Krycí list ZBV

Název a evidenční číslo Stavby: II/101 D1-D7, km 57,6 - 59,2 Rekonstrukce propustku a zemního tělesa Název stavebního objektu/provozního souboru (SO/PS): SO 103 - Oprava propustku	Číslo SO/PS / / číslo Změny SO/PS: 103 / 1	Číslo ZBV: 1
--	---	------------------------

Změnový list

Název a evidenční číslo Stavby: II/101 D1-D7, km 57,6 - 59,2 Rekonstrukce propustku a zemního tělesa	Číslo SO/PS / / číslo Změny SO/PS: 103 / 01	Číslo ZBV: 1
Název stavebního objektu/provozního souboru (SO/PS): SO 103 - Oprava propustku

ŘEZY A ČELA PROPUSTKU

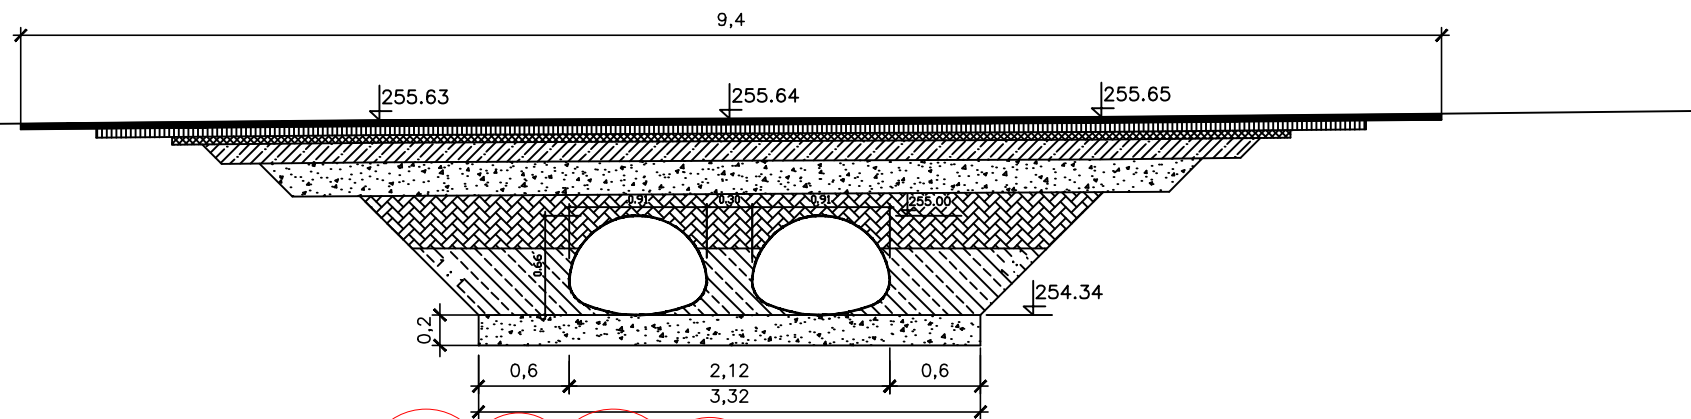
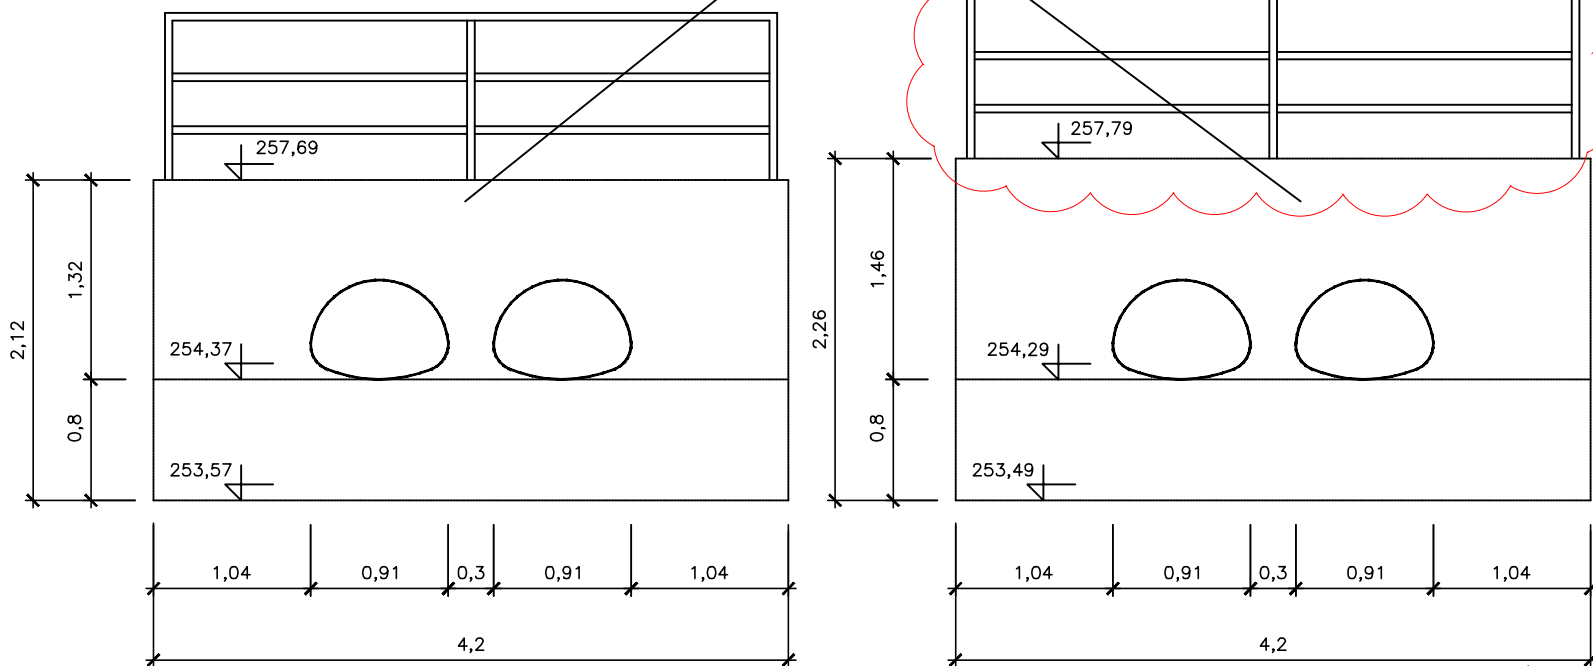
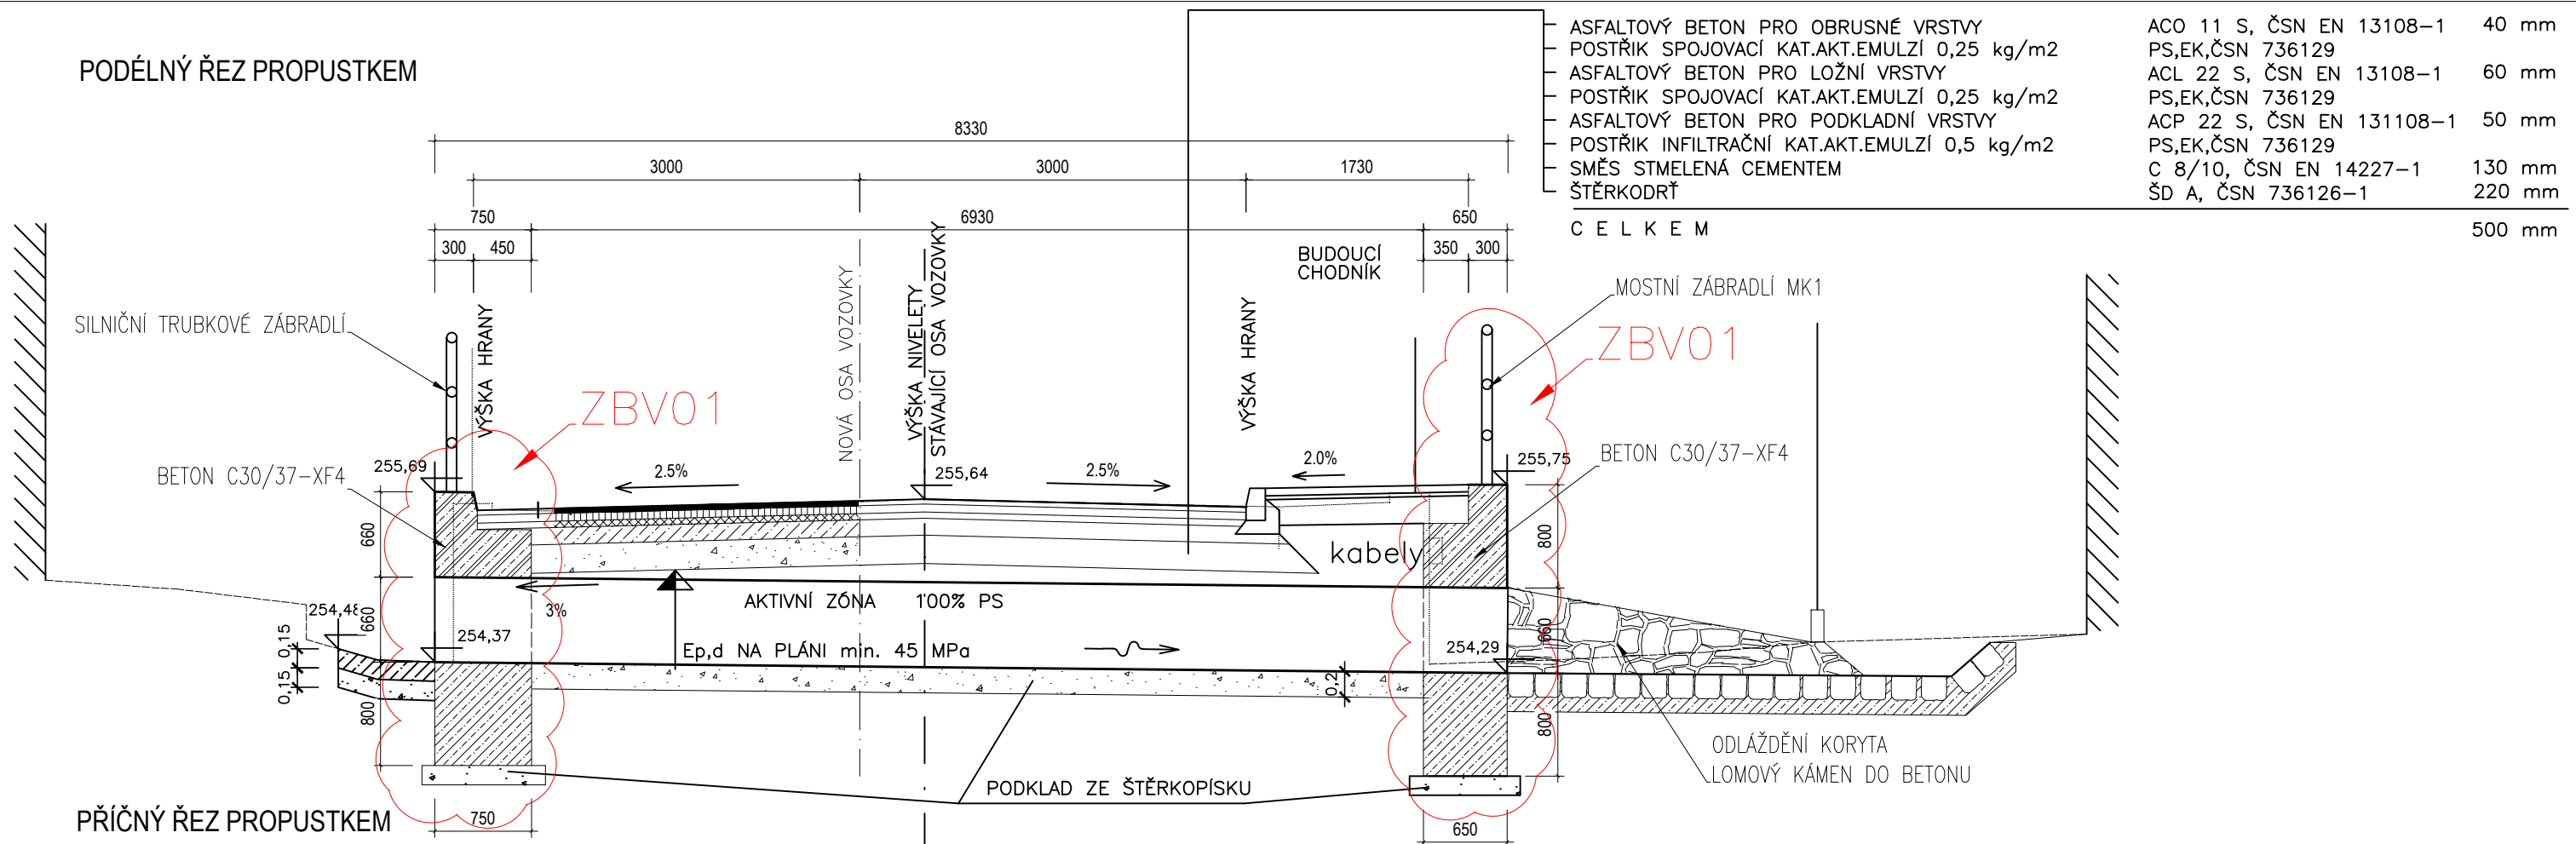
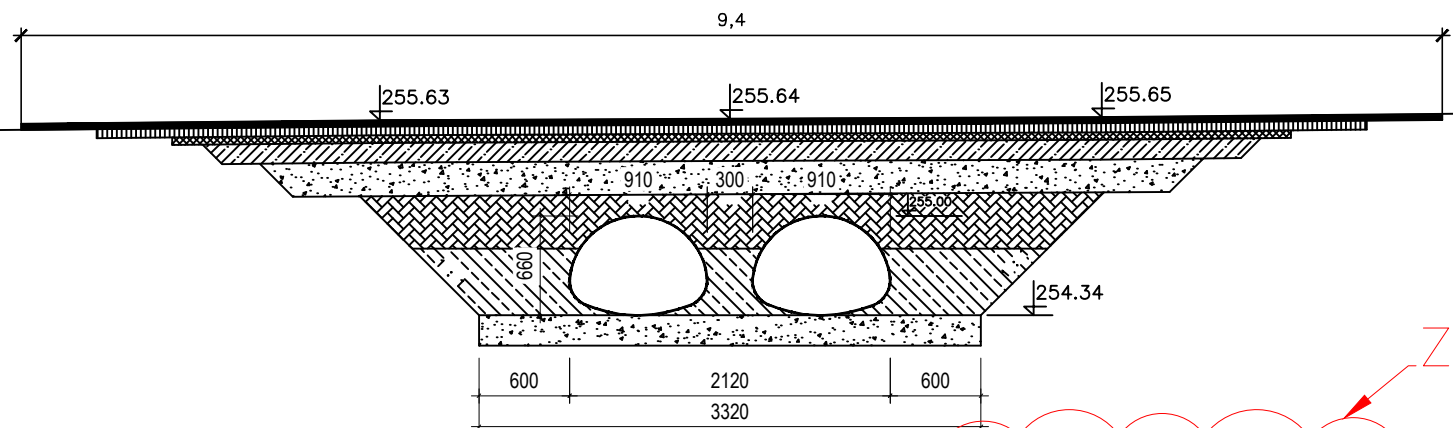
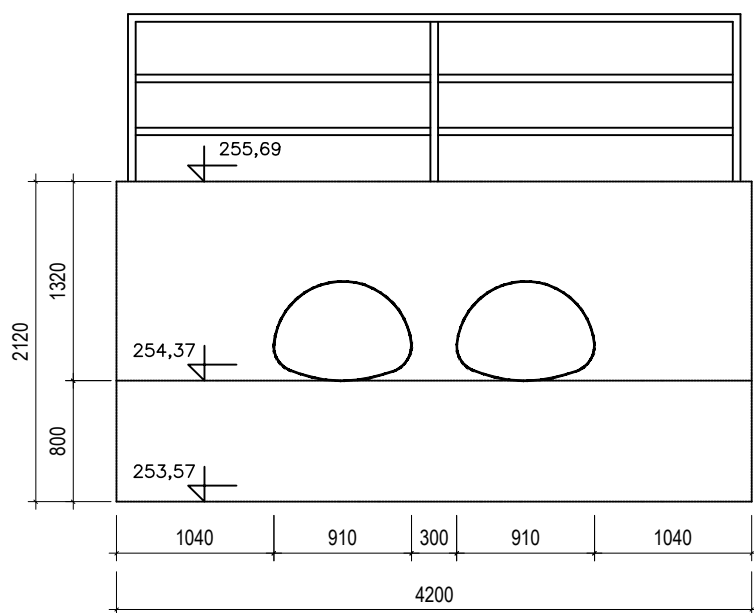
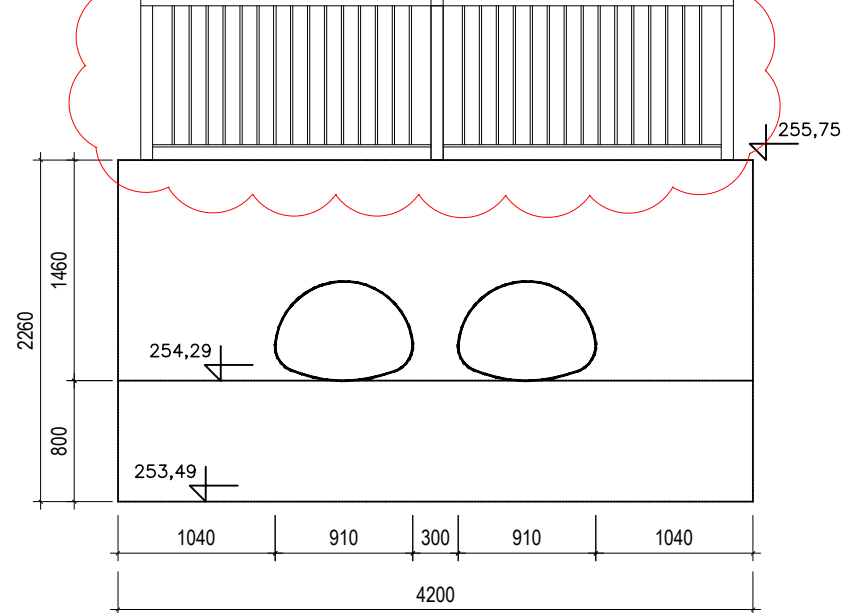
Byl upraven tvar čel propustku a bylo doplněno vyztužení čel. V místě přechodu chodníku nad propustkem došlo ke změně typu zábradlí, silniční zábradlí navržené v PDPS bylo nahrazeno mostním zábradlím. Nově budovaný propustek je již navržen ve správném šířkovém uspořádání, které koresponduje s budoucí celkovou rekonstrukcí této komunikace.

Byl upraven tvar el propustku a bylo dopln no vyztužení el. V míst p echodu chodníku nad propustkem došlo ke zm n typu zábradlí, silni ní zábradlí navržené v PDPS bylo nahrazeno mostním zábradlím.

Vzhledem ke skutečnostem ohledně budoucího dopravního zatížení komunikace, které nebyly v době zpracování zadávací dokumentace známy došlo k úpravám - zesílení čel propustku, aby bezpečně odolala zvýšenému zatížení z dopravy. Z těchto důvodů s předloženým ZBV č. 1 souhlasíme.

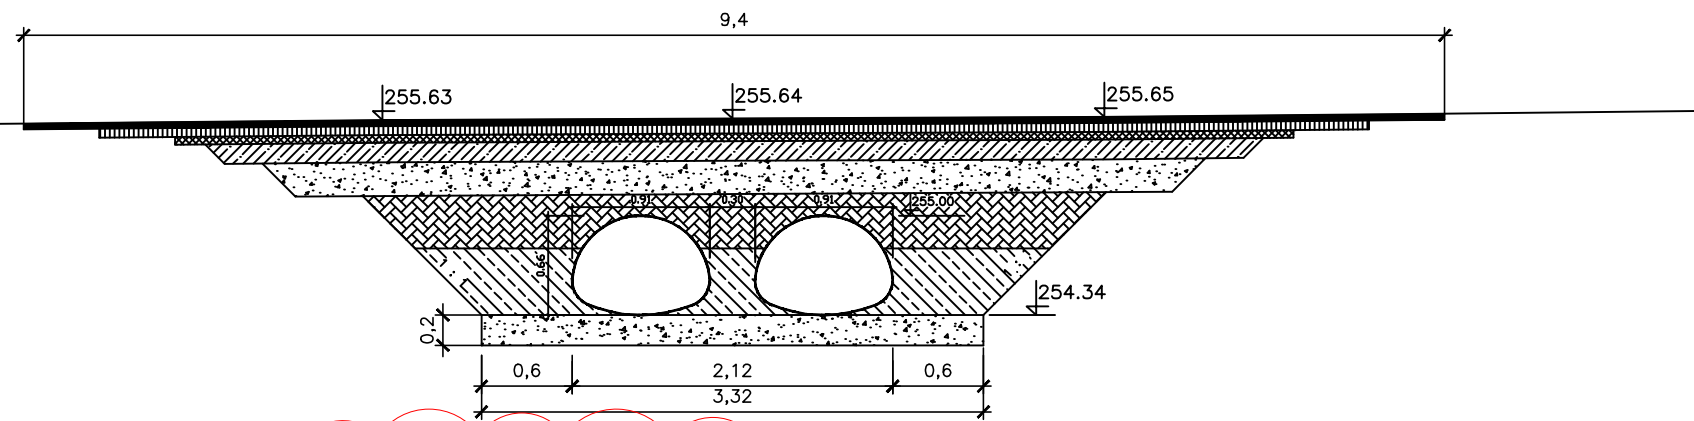
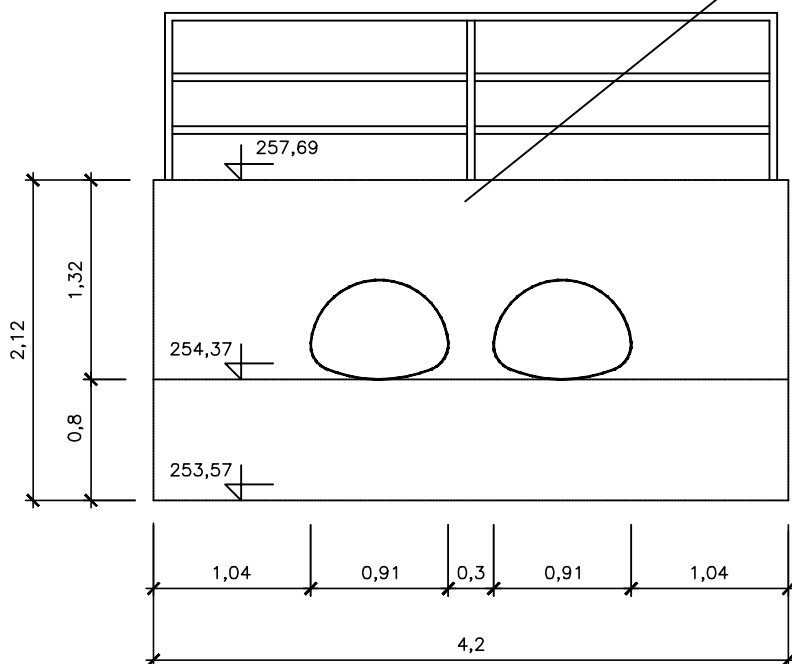
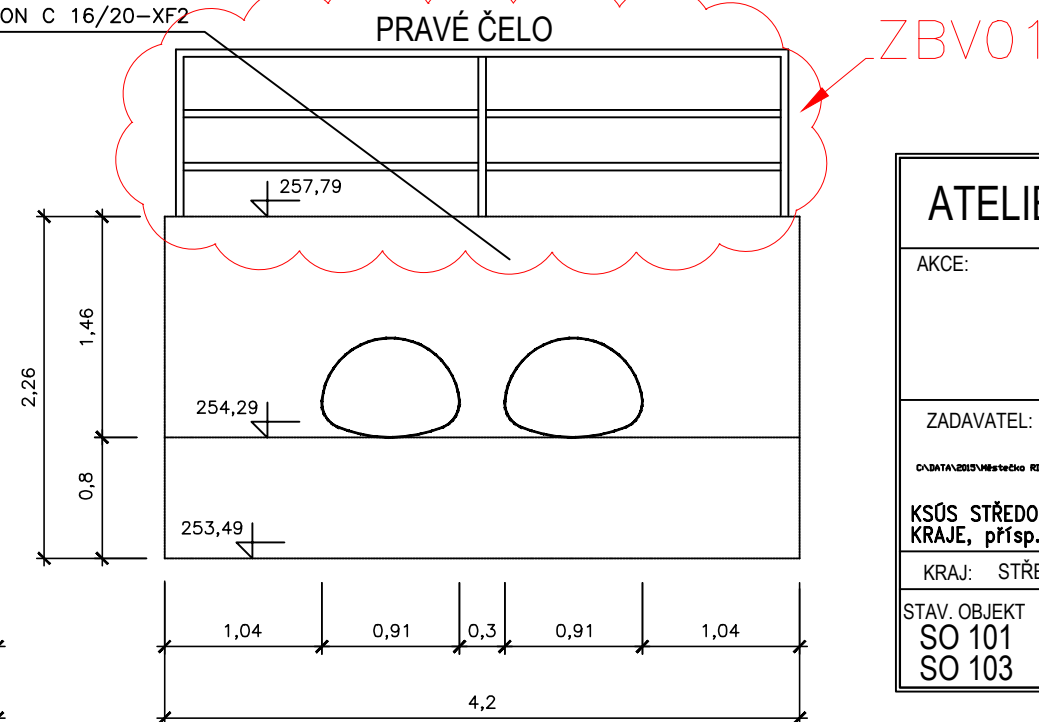
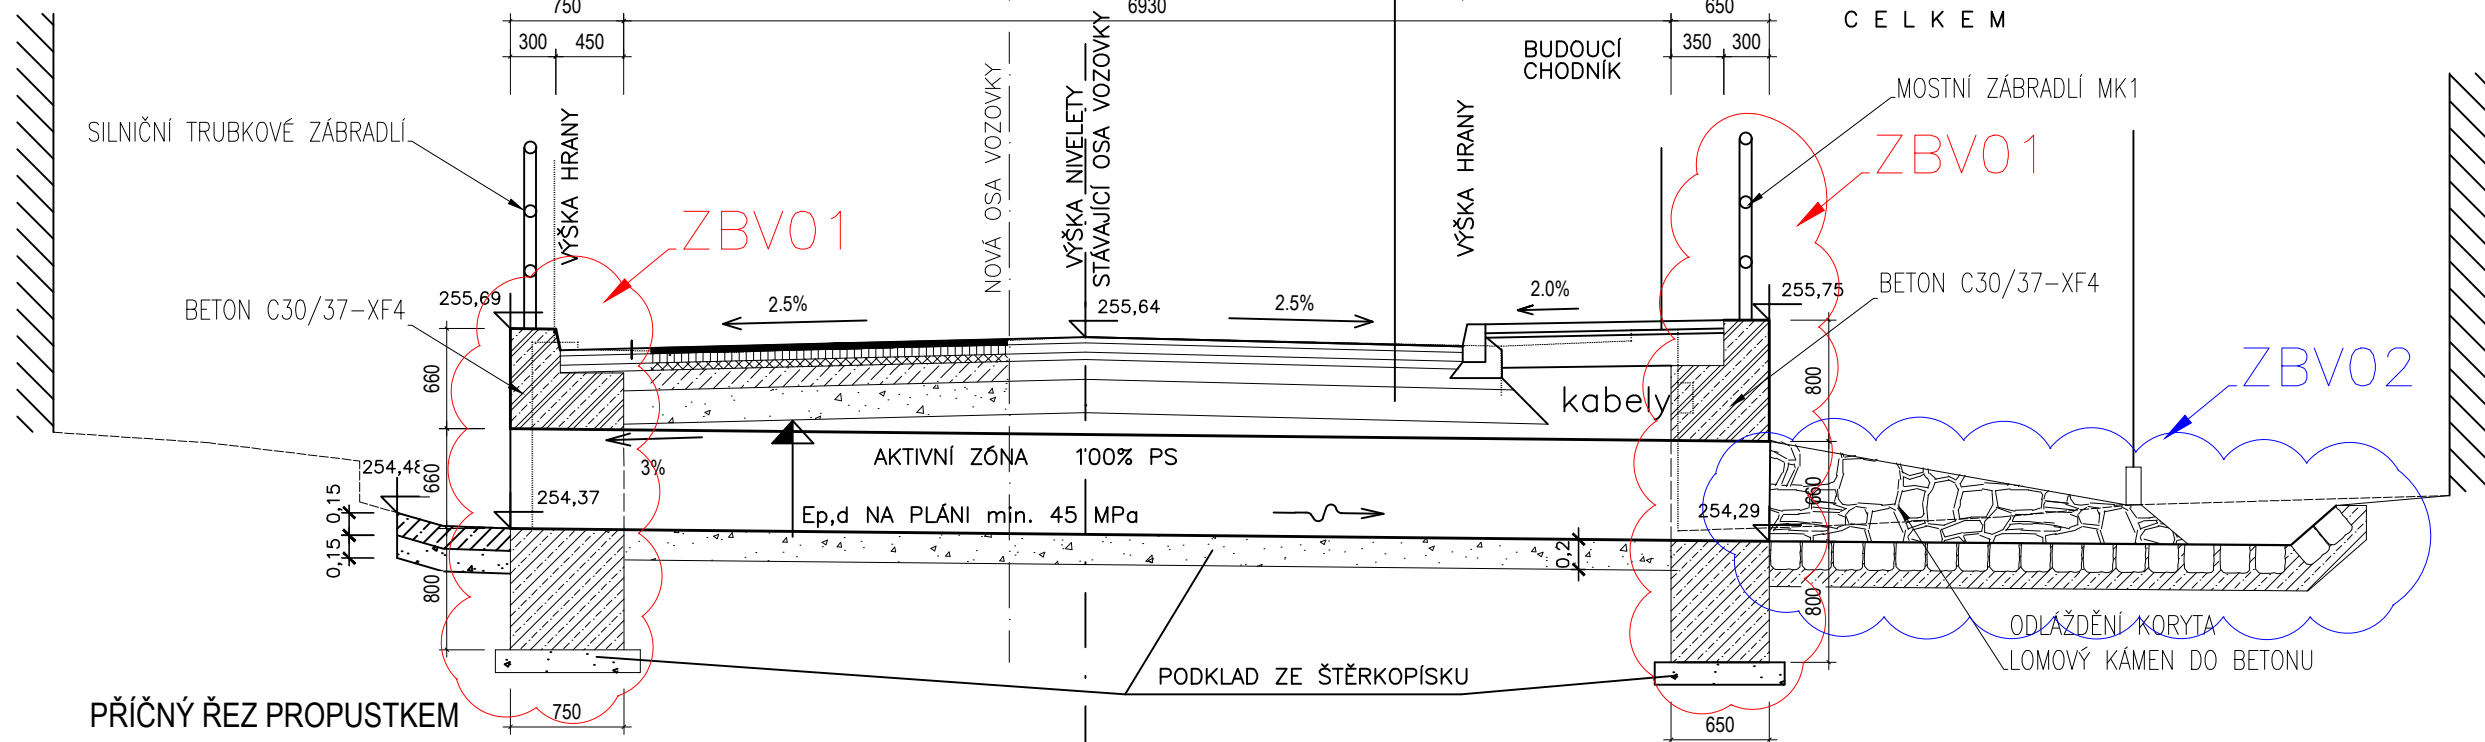
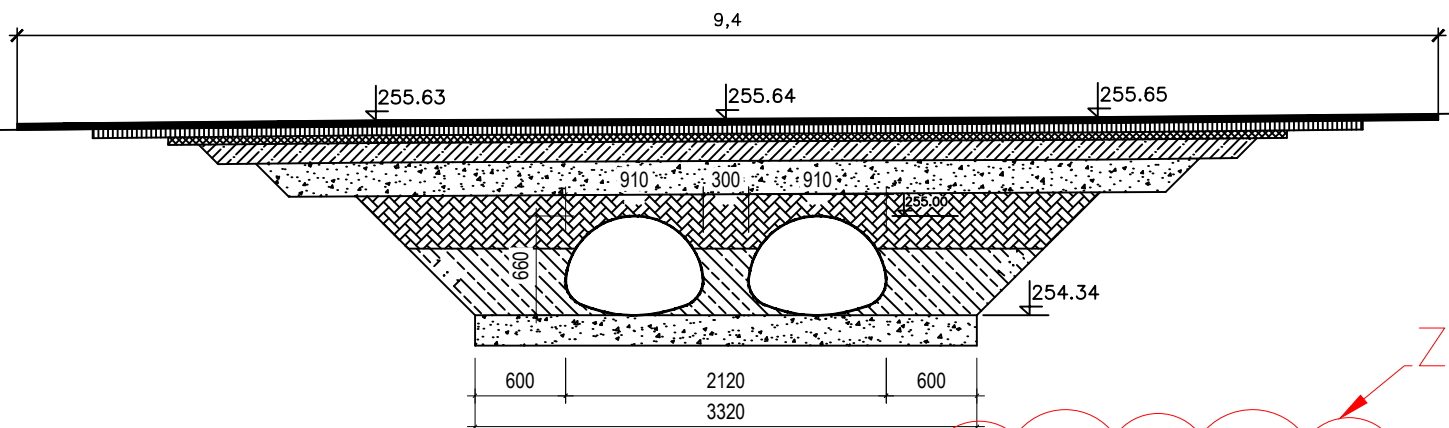
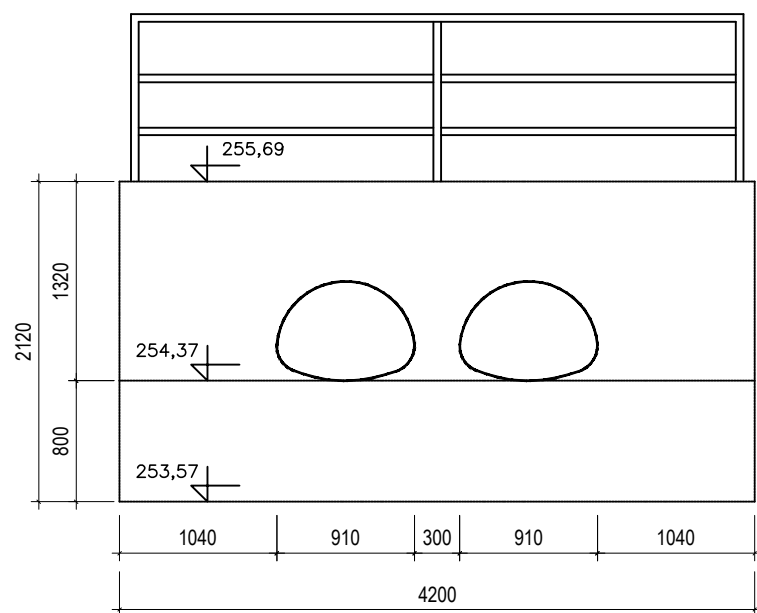
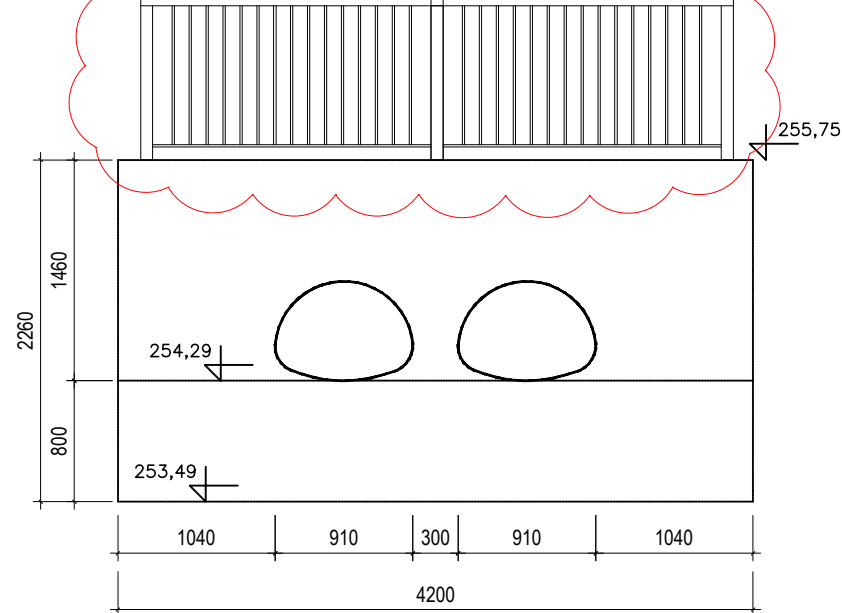
P í provád ní svahování v míst napojení na nové elo propustku, bylo zjišt no, že navžený svah p íkopu zasahuje do násypu silnice. Bylo nutné zpevnit upravené svahy p íkopu kamennou dlažbou do betonu.

Při provádění svahování v místě napojení na nové čelo propustku, bylo zjištěno, že navržený svah příkopu zasahuje do násypu komunikace II/101 v místě napojení na nově realizované čelo propustku bez chodníku pro pěší. Bylo nutné zpevnit upravené svahy příkopu kamennou dlažbou do betonu. Nově budovaný propustek je již navržen ve správném šířkovém uspořádání, které koresponduje s budoucí celkovou rekonstrukcí této komunikace.

Po pročištění příkopu na vtokové straně propustku byl zjištěn sklon svahu příkopu navazujícího na čelo příkopu, který vyžadoval zpevnění. Vzhledem k této skutečnosti s předloženým ZBV č. 2 souhlasíme.
